MODERNISATION DE LA RUE NOTRE-DAME

Critères de conception du raccordement des parcs Morgan et Champêtre

AVANT-PROJET PRÉLIMINAIRE DE LA
MODERNISATION DE LA RUE NOTRE-DAME
ENTRE L'A-25 ET L'A-720

PROFIL RUE NOTRE-DAME et PIE IX

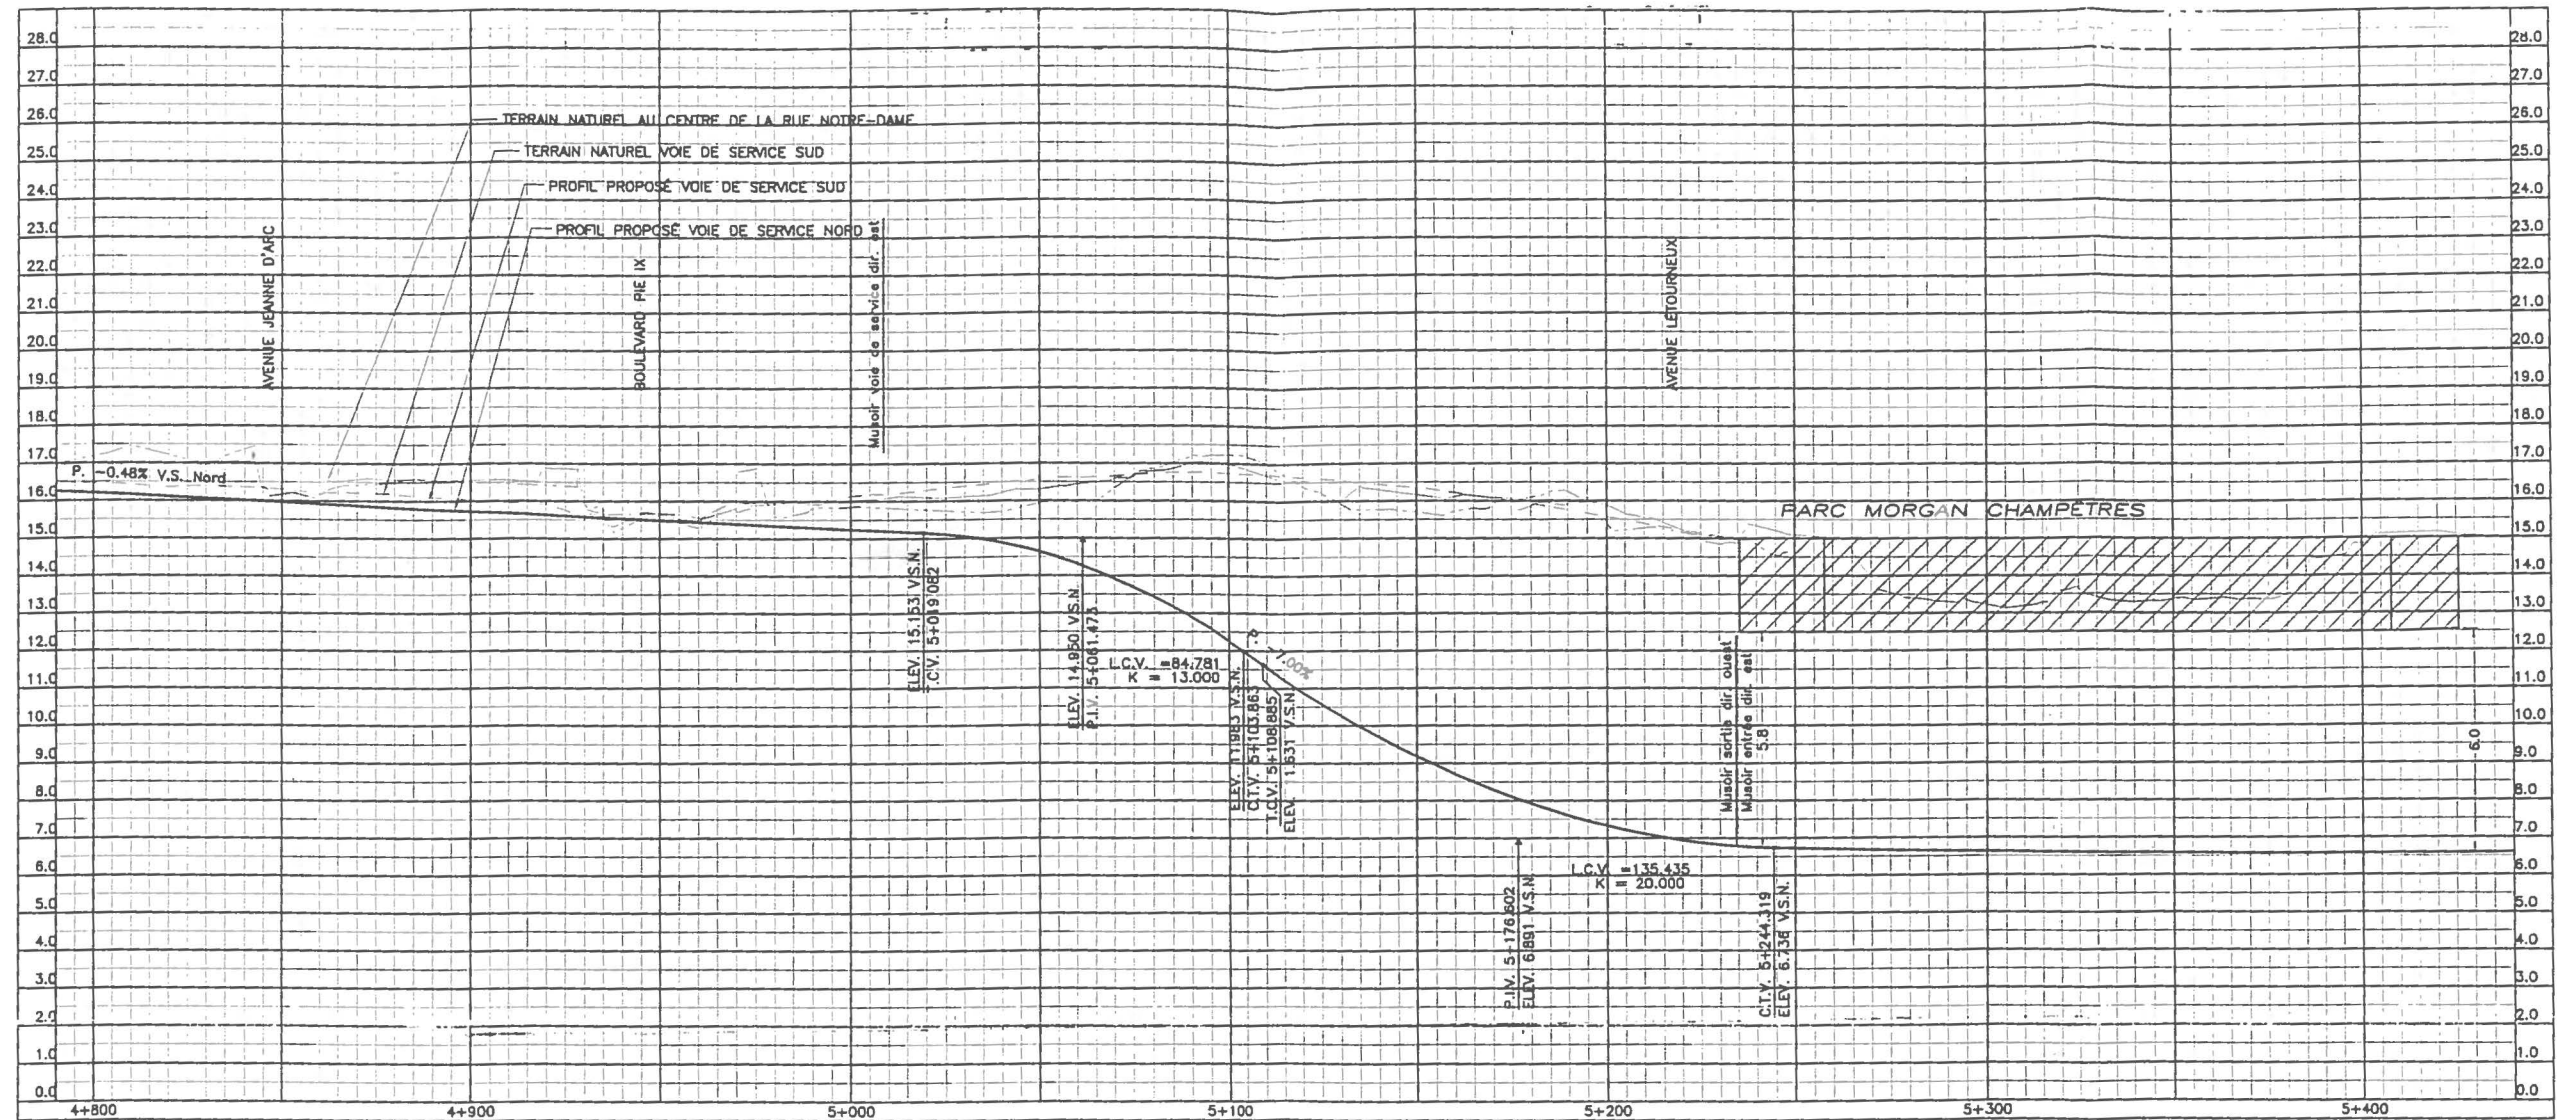
À cette fin, la rue Notre-Dame doit être abaissée d'environ 7 mètres sous la surface des parcs Morgan et Champêtre réunifiés. La longueur de la dalle est délimitée à l'est et à l'ouest par le prolongement des limites actuelles du parc Morgan vers le parc Champêtre au sud, soit environ 150 mètres. Elle ne peut excéder 250 mètres afin d'éviter la ventilation mécanique de tunnel et nécessitant la construction de puits de ventilation dans les parcs. *La limite ouest de cette dalle devient la contrainte principale* pour le raccordement au sol de la rue Notre-Dame avec le boulevard Pie-IX. Nous présentons sur le dessin ci-joint, le profil requis pour le raccordement au sol de la rue Notre-Dame avec le boulevard Pie-IX en partant d'un encaissement de la rue Notre-Dame de 7 mètres sous les parcs Morgan et Champêtre.

Il nous apparaît évident que le profil longitudinal conçu à 40 km/h afin de permettre le raccordement de la rue Notre-Dame à niveau avec le boulevard Pie-IX, est tout à fait inacceptable en relation avec les vitesses réelles sur la rue Notre-Dame. De plus, des problèmes majeurs de sécurité se posent puisque les distances minimales de visibilité à l'arrêt ne sont pas respectées mettant en jeu les arrêts requis aux feux de circulation de l'intersection Pie-IX. Enfin, les files d'attente des véhicules s'étendent dans une pente de 7% ce qui rend la situation périlleuse en conditions hivernales.

En conclusion, nous recommandons de poursuivre l'encaissement de la rue Notre-Dame sous le boulevard Pie-IX vers l'ouest.
